인천광역시경제자유구역청고시 제2017-36호

인천경제자유구역 송도국제도시 지식정보산업단지 실시계획(변경) 승인 및 지형도면 고시

◈ 변경사유

■ 교통처리계획(변경)

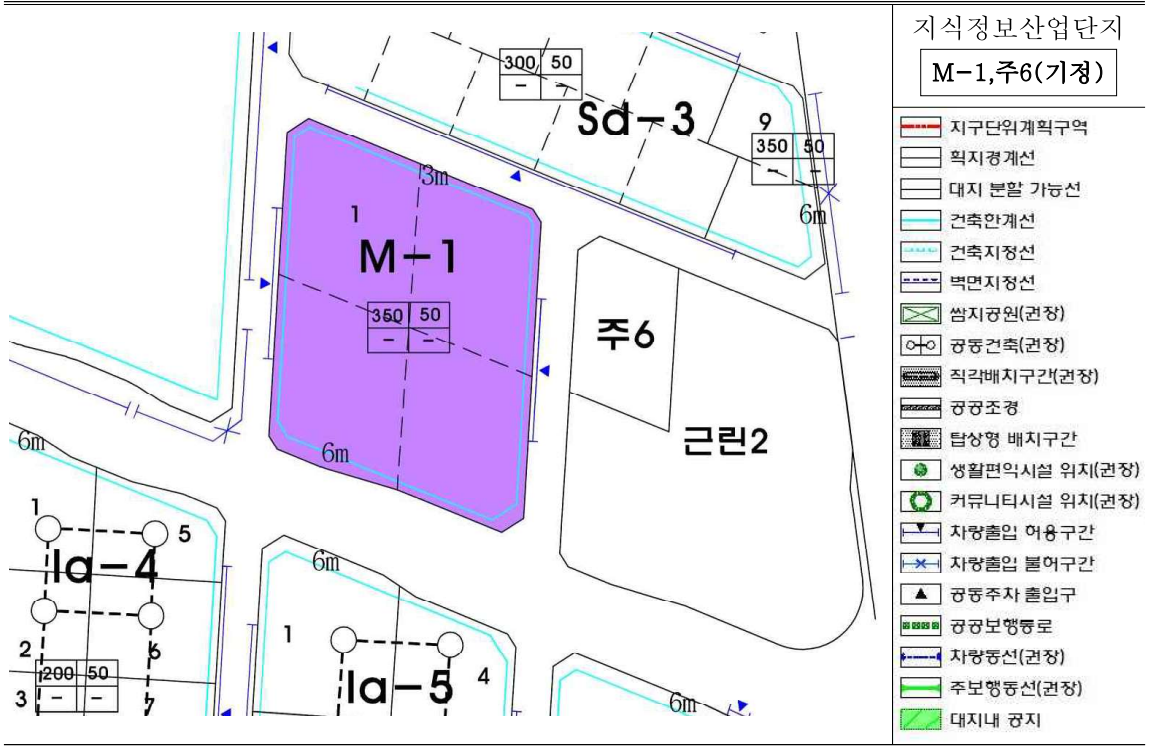
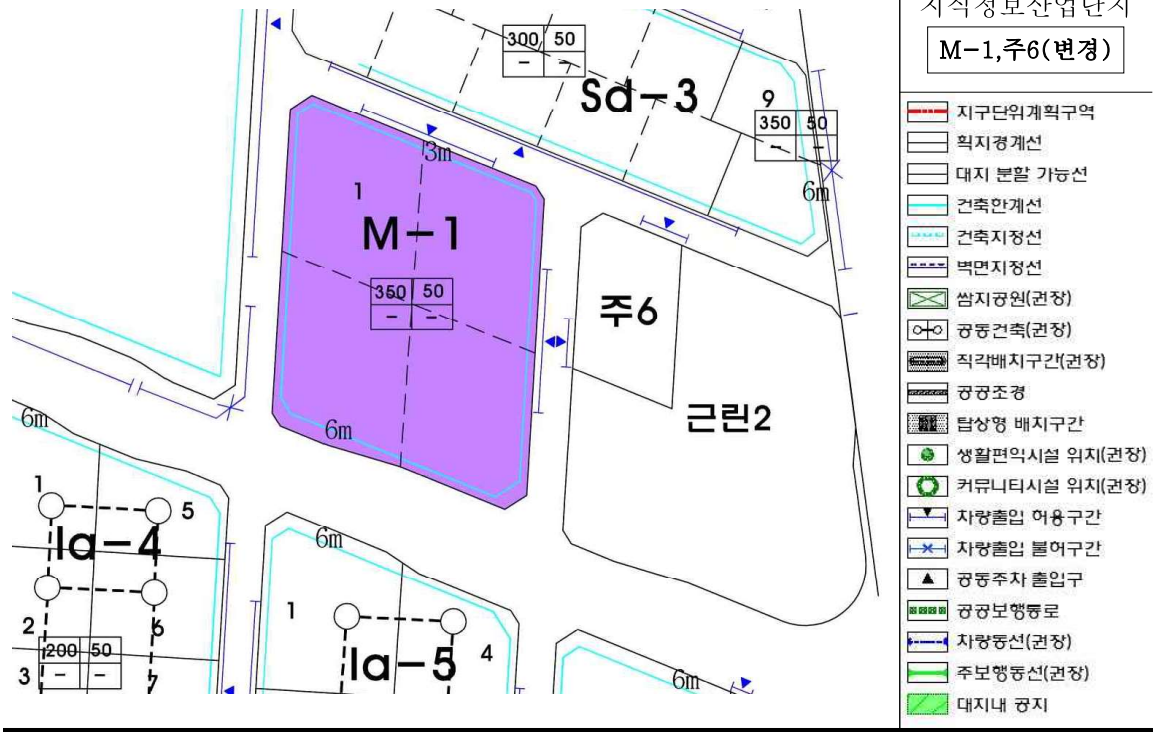
※ 사유 : 주상복합용지(M-1) 및 주차장(주6) 차량출입 허용구간 변경
